**Modulo per la presentazione delle osservazioni per i piani/programmi/progetti sottoposti a procedimenti di valutazione ambientale di competenza statale**

**il progetto di ricerca per idrocarburi liquidi e gassosi denominato "Monte Cavallo", proposto da Shell Italia E&P presentato al MATTM per la valutazione di Impatto ambientale avviata il 27/12/2016**

Figura 1.3 - Distribuzione sull'area in istanza dei titoli minerari cessati (fonte dei dati: [mimig.sviluppoeconomico.gov.it/videpi](http://mimig.sviluppoeconomico.gov.it/videpi))

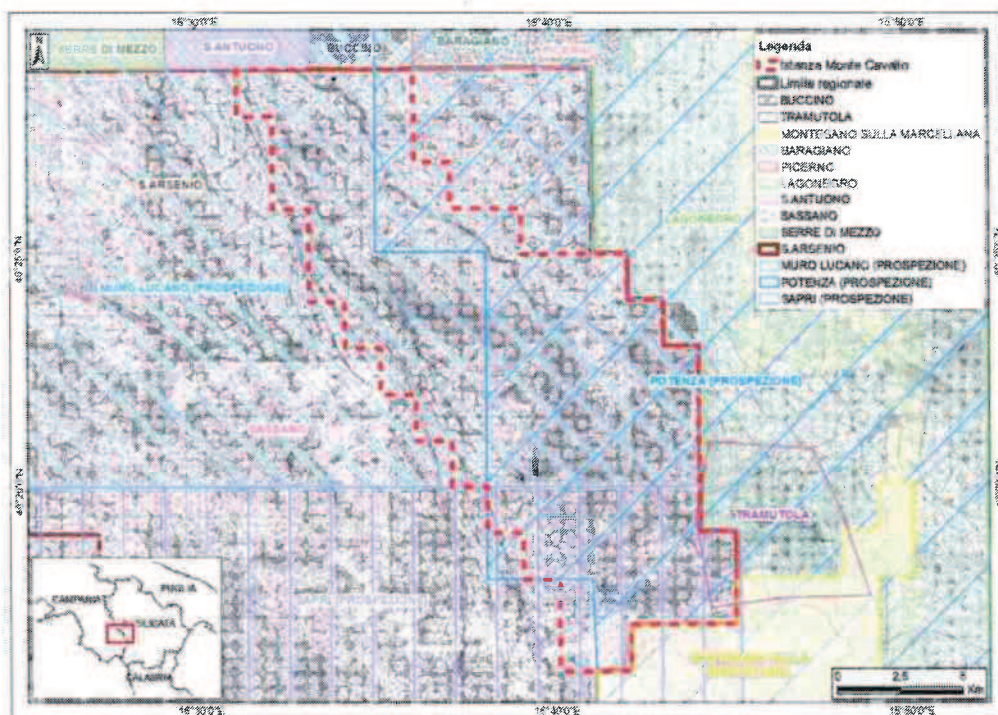
La Shell, d'altro canto, afferma di aver già acquistato tutta una serie di dati sismici acquisiti durante precedenti campagne esplorative condotte nell'area con metodi "attivi" con una risoluzione di gran lunga superiore a quella della sismica passiva e in grado di supportare le decisioni del proponente. Infatti nella seconda istanza di VIA presentata al MATTM la Shell individuava come "progetto" l' "...interpretazione di dati sismici esistenti e dall'ulteriore acquisto di circa 160 chilometri di linee sismiche 3D già acquisite da altri operatori, i cui dati verranno poi rielaborati utilizzando appositi software con lo scopo di migliorare la risposta del dato sismico. Seguirà una dettagliata interpretazione strutturale e stratigrafica dei dati e la loro integrazione con i dati di pozzo disponibili.". Tutti dati quindi già disponibili e acquisiti con metodi ad alta risoluzione.

Figura 1.4 - Ubicazione dei campi estrattivi presenti nelle vicinanze dell'area di istanza di permesso di ricerca di idrocarburi "Monte Cavallo"

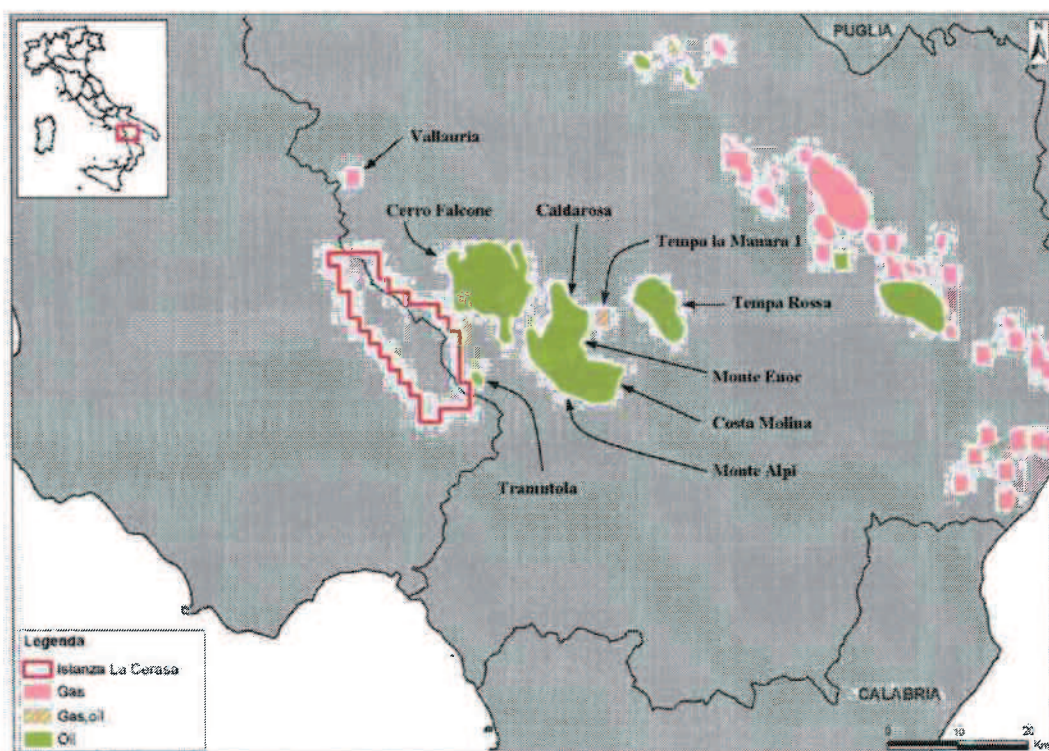
All'interno del permesso di ricerca MONTECAVALLO, infatti, è già stato realizzato nel 1999 un pozzo esplorativo denominato Monte Gargaruso 001. Oltre alle campagne effettuate nel passato, a poca distanza dal perimetro del permesso vi sono numerosi campi per la coltivazione di idrocarburi con relativi pozzi che hanno fornito e forniscono informazioni dettagliate sulle caratteristiche minerarie dell'area.
